Dotyczy: postępowania prowadzonego na podstawie art. 2 ust. 1 pkt 1 ustawy Prawo zamówień publicznych (tekst jednolity: Dz. U. z 2024 r., poz. 1320) na: „Wymiana drzwi przeciwpożarowych na terenie parkingu wielopoziomowego Wojewódzkiego Szpitala Zespolonego w Kielcach”

ODPOWIEDZI NA PYTANIA i ZMIANA TERMINU SKŁADANIA OFERT

Pytanie nr 1

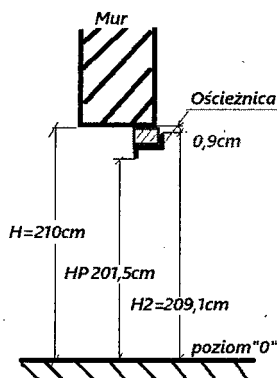
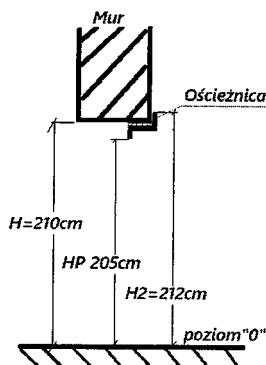
Zamawiający w załączniku 2.1 „Wymagane minimalne parametry” dla drzwi D1 zawarł w pkt 4 wysokość otworu - 210cm, w pkt 6 wysokość światła przejścia – 201,5cm a z kolei w pkt 28 wysokość zewnętrzna ościeżnicy -209,1cm co sprawia że wymagana jest podlewka betonowa pod nadproże celem wykonania poprawnego zabezpieczenia strefy p.poż.

W związku z powyższym czy Wykonawca:

- a) Biorąc pod uwagę parametry wskazane przez Zamawiającego (światło przejścia z wysokości pkt 6 + wysokość światła przejścia pkt 6 + wysokość ościeżnicy pkt 28) wykonanie ww drzwi będzie jak na rys. poniżej z wypełnieniem warstwą betonową nadproża

- b) Biorąc pod uwagę parametr wysokości otworu w murze 210cm (prawidłowe dopasowanie drzwi wg wytycznych montażowych) dopasować wysokość światła przejścia HP oraz wysokość ościeżnicy H2 do warunków zabudowy jak na rys. poniżej

Odpowiedź: Zamawiający dopuszcza rozwiązanie zawarte w pkt b)

Pytanie nr 2

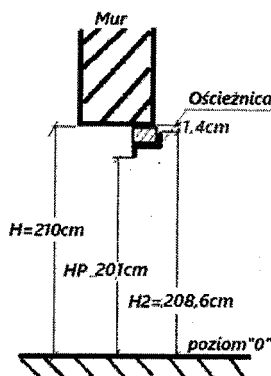
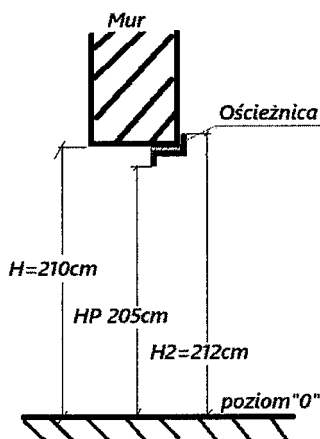
Zamawiający w załączniku 2.1 „Wymagane minimalne parametry” dla drzwi D4 zawarł w pkt 4 wysokość otworu - 210cm, w pkt 6 wysokość światła przejścia – 201cm a z kolei w pkt 28 wysokość zewnętrzna ościeżnicy -208,6cm co sprawia że wymagana jest podlewka betonowa pod nadproże celem wykonania poprawnego zabezpieczenia strefy p.poż.

W związku z powyższym czy Wykonawca:

- a) Biorąc pod uwagę parametry wskazane przez Zamawiającego (światło przejścia z wysokości pkt 6 + wysokość światła przejścia pkt 6 + wysokość ościeżnicy pkt 28) wykonanie ww drzwi będzie jak na rys. poniżej z wypełnieniem warstwą betonową nadproża

- b) Biorąc pod uwagę parametr wysokości otworu w murze 210cm (prawidłowe dopasowanie drzwi wg wytycznych montażowych) dopasować wysokość światła przejścia HP oraz wysokość ościeżnicy H2 do warunków zabudowy jak na rys. poniżej

Odpowiedź: Zamawiający dopuszcza rozwiązanie zawarte w pkt b)

Pytanie nr 3

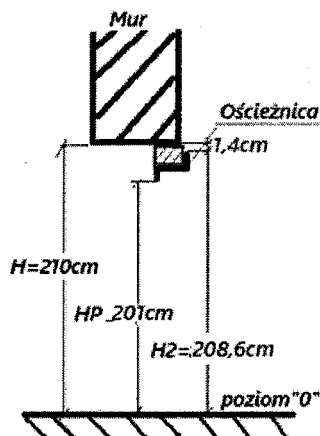
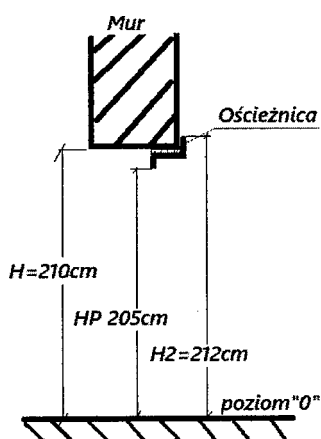
Zamawiający w załączniku 2.1 „Wymagane minimalne parametry” dla drzwi D3 zawarł w pkt 4 wysokość otworu - 210cm, w pkt 6 wysokość światła przejścia – 201cm a z kolei w pkt 26 wysokość zewnętrzna ościeżnicy -208,6cm co sprawia że wymagana jest podlewka betonowa pod nadproże celem wykonania poprawnego zabezpieczenia strefy p.poż.

W związku z powyższym czy Wykonawca:

- a) Biorąc pod uwagę parametry wskazane przez Zamawiającego (światło przejścia z wysokości pkt 4 + wysokość światła przejścia pkt 6 + wysokość ościeżnicy pkt 26) wykonanie ww drzwi będzie jak na rys. poniżej z wypełnieniem warstwą betonową nadproża

b) Biorąc pod uwagę parametr wysokości otworu w murze 210cm (prawidłowe dopasowanie drzwi wg wytycznych montażowych) dopasować wysokość światła przejścia HP oraz wysokość ościeżnicy H2 do warunków zabudowy jak na rys. poniżej

Odpowiedź: Zamawiający dopuszcza rozwiązanie zawarte w pkt b)

Pytanie nr 4

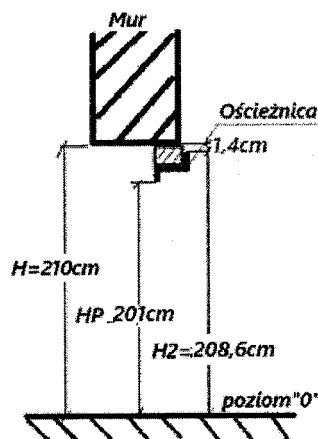
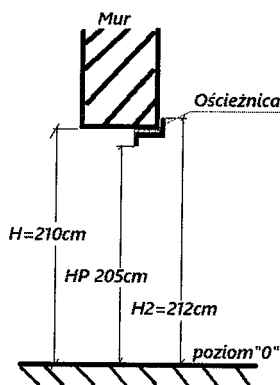
Zamawiający w załączniku 2.1 „Wymagane minimalne parametry” dla drzwi D5 zawarł w pkt 4 wysokość otworu - 210cm, w pkt 6 wysokość światła przejścia – 201cm a z kolei w pkt 26 wysokość zewnętrzna ościeżnicy -208,6cm co sprawia że wymagana jest podlewka betonowa pod nadproże celem wykonania poprawnego zabezpieczenia strefy p.poż.

W związku z powyższym czy Wykonawca:

a) Biorąc pod uwagę parametry wskazane przez Zamawiającego (światło przejścia z wysokości pkt 6 + wysokość światła przejścia pkt 6 + wysokość ościeżnicy pkt 26) wykonanie ww drzwi będzie jak na rys. poniżej z wypełnieniem warstwą betonową nadproża

b) Biorąc pod uwagę parametr wysokości otworu w murze 210cm (prawidłowe dopasowanie drzwi wg wytycznych montażowych) dopasować wysokość światła przejścia HP oraz wysokość ościeżnicy H2 do warunków zabudowy jak na rys. poniżej

Odpowiedź: Zamawiający dopuszcza rozwiązanie zawarte w pkt b)
